Tilsynsrapport til offentliggørelse

Virksomhedens navn	Feltengård Losseplads
Virksomhedens adresse	Randersvej 65A, 8370Hadsten
CVR nummer	29189714
Virksomhedstype	5.4 Deponeringsanlæg >10 t/dag eller kap. >25.000 t
Tidspunkt for tilsynet	6. maj 2021
Baggrunden for tilsynet	Nedlukningstilsyn samt opfølgning på indskærpelse vedr. olieoplag
Varsling af tilsynet	Dato for tilsynet blev aftalt den 24. marts 2021. Officielt varsel blev sendt den 27. april 2021.
Deltagere fra virksomheden	Rikke Kirkegaard Christensen
Øvrige deltagere	Joanna Andersen, Cowi
Tilsynet udført af	Nina Eberhardtsen Hansen
Tilsynet omfattede	Slutafdækning af anlæggets deponeringsenheder, herunder: <ul style="list-style-type: none">• krav til slutafdækningens tykkelse• terrænhældninger• status for slutafdækningen
Materiale udleveret	Intet

Oversigtskort 2. Ny adgangsvej til BT6 og ny vendeplads ved etape 5B. Den stiplede linje markerer placeringen af den nye vej, mens den stiplede cirkel markerer området, som udgør den nye vendeplads.

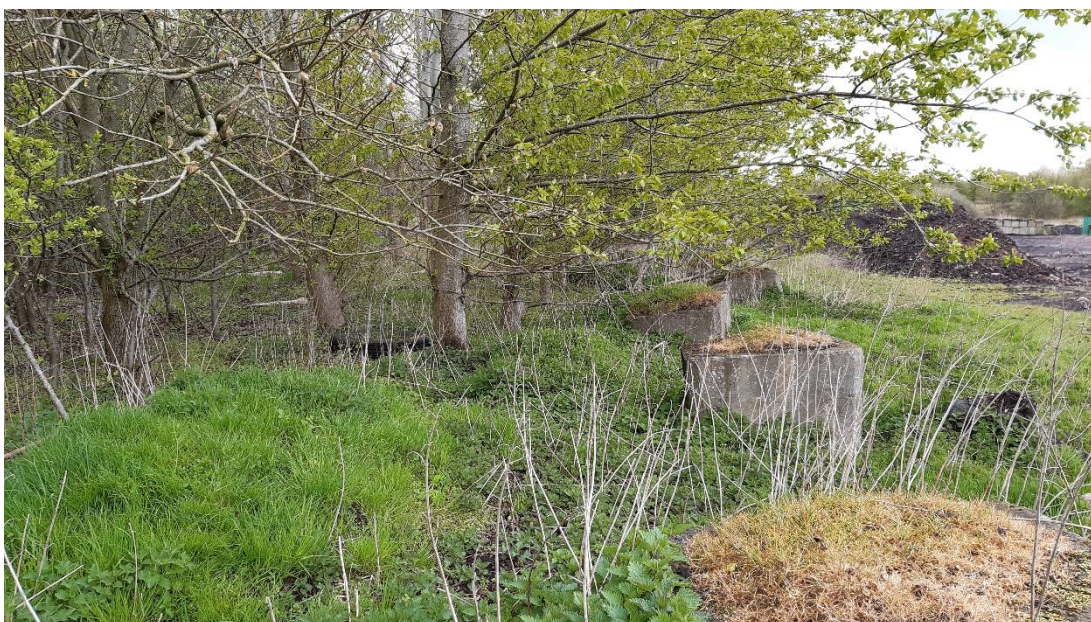
Hældningen langs den vestlige side af den nye adgangsvej var forholdsvist stejl og blev af COWI anslået til 1:3 (se figur 5, nederst). Favrskov Forsyning fortalte, at det vil blive svært at fylde mere jord på langs den vestlige side af vejen, da anlæggets perkolatpumpebrønd er placeret i kort afstand fra vejen og i så fald vil blive overdækket. Det er Miljøstyrelsens vurdering, at stabilitetsberegningerne for området beskriver totalstabiliteten af området. Hvis der i anlægget af terrænet ned mod bunden af slugten afviges fra kravet til terrænhældningen på 1:4, vurderer Miljøstyrelsen, at der er risiko for grundbrud og hermed risiko for, at det deponerede affald skrider. Dette kan bl.a. føre til skader på de underliggende perkolatdræn og det omkringliggende miljø. Miljøstyrelsen bliver derfor nødt til at kræve, at hældningen langs adgangsvejen flades ud, således at det totale område overholder hældningen på 1:4. Om nødvendigt må perkolatpumpebrønden forhøjes. Hvis Favrskov Forsyning har andre ønsker, skal der udarbejdes ny dokumentation for stabiliteten af området.

Favrskov Forsyning havde forud for tilsynet fremsendt et udkast til terrænplan for det samlede anlæg. Af denne plan fremgik det ikke, at terrænkurverne for området ved den nye adgangsvej lå tættere end for resten af etape 5B. Miljøstyrelsen bemærkede, at der ved indmåling af terrænkoter for det samlede område bør afsættes flere punkter til koteindmåling, når terrænet afviger væsentligt indenfor et mindre område. Ligeledes blev det aftalt, at der på planen skal angives membrangrænser og pejlemærker i form af udvalgte perkolatbrønde, herunder BT6. Planen skal desuden være målfast og påsat målestoksforhold.

- Hældingen langs adgangsvejen skal flades ud, således at det totale område overholder hældningskravet på maksimalt 1:4.
